监理工程师通知单

工程名称：天津市滨海新区杨家泊镇通威渔光一体现代（海水）渔业园（光伏部分）项目
编号：TJYJP-CZZH-TZD-004

主题：关于光伏区打桩及支架安装施工质量相关事宜

管桩桩体倾斜严重

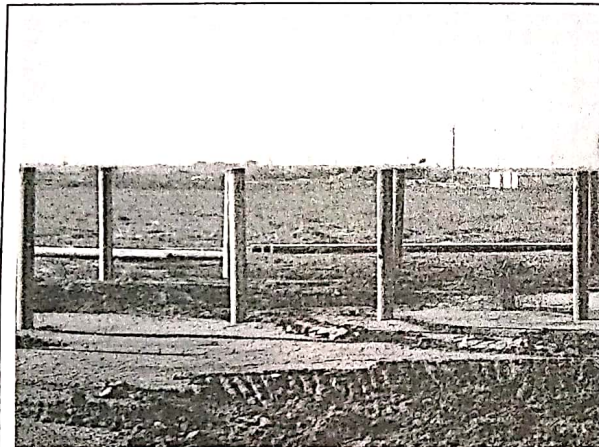
- 1、杨家泊区域部分支架管桩桩体倾斜垂直度偏差较大，不符合设计规范要求。部分支架管桩桩位偏移，影响后续支架组件正常安装施工。
- 2、高庄区域部分支架斜梁受力不均导致发生扭曲变形，严重影响了施工质量。
- 3、施工单位需加强对光伏区施工管理控制，保证现场施工质量。
- 4、其它未尽事宜请自查自纠。

以上质量问题你方项目部必须对各个班组进行技术交底，保证以后施工过程中不得出现类似质量问题，并组织人员对存在问题进行整改到位，报项目监理机构验收。
